**AVIS RELATIF À LA PROTECTION
CONTRE LES EVENTUELS EFFETS NOCIFS ET NUISANCES
PROVOQUÉS PAR LES RAYONNEMENTS NON IONISANTS
GÉNÉRÉS PAR DES ANTENNES ÉMETTRICES STATIONNAIRES**

Commune : ARLON - Exploitant : ORANGE

Référence exploitant : 260R1_1 / 32260R1_1 / 42260R1_1 / 52260R1_1

Rapport n° 4489 / 2023

Figure 2 : Vue en plan des installations d'antennes dans un rayon de 300 mètres autour de l'installation faisant l'objet de la demande d'avis

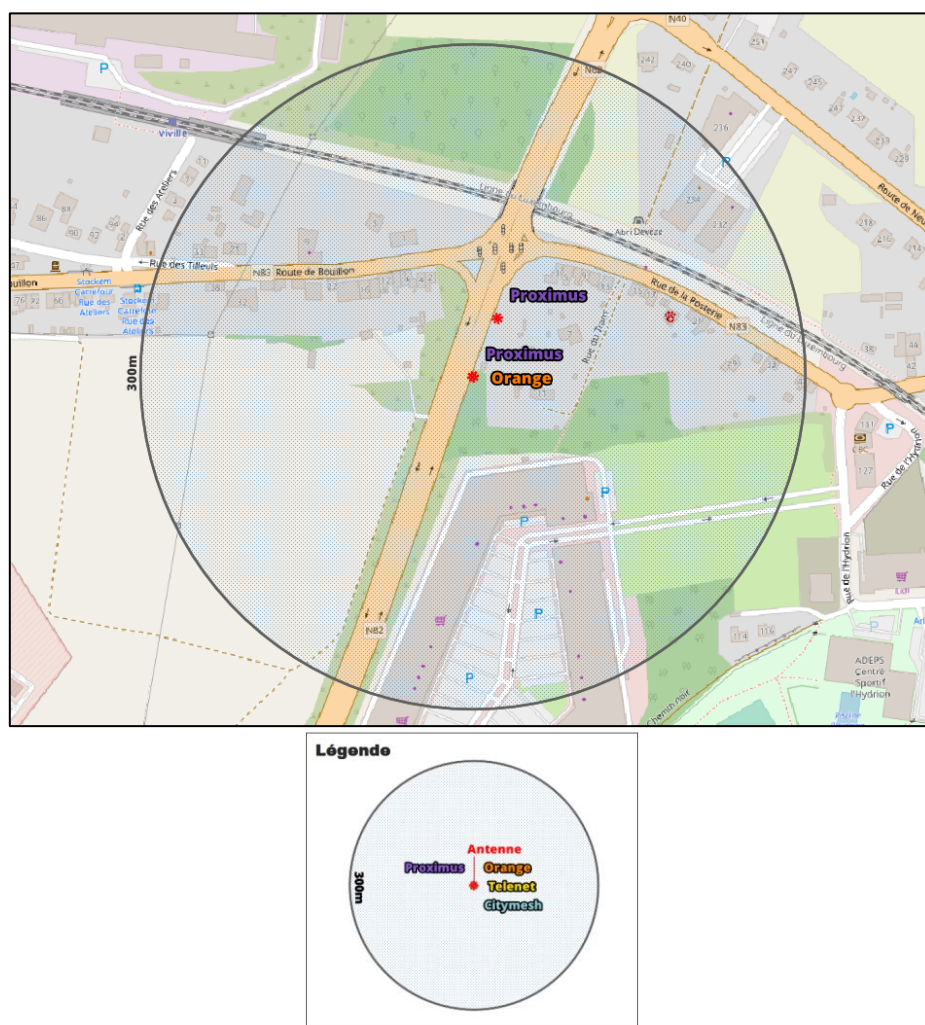
Compte tenu du nombre d'installations localisées dans la figure 2, il apparaît que l'intensité du rayonnement électromagnétique généré, dans les lieux de séjour situés à proximité de l'installation référencée dans le paragraphe 2, par l'ensemble des antennes émettrices stationnaires de l'ensemble des exploitants du même site d'antennes émettrices stationnaires respecte la limite fixée à l'article 4, § 2 du décret.
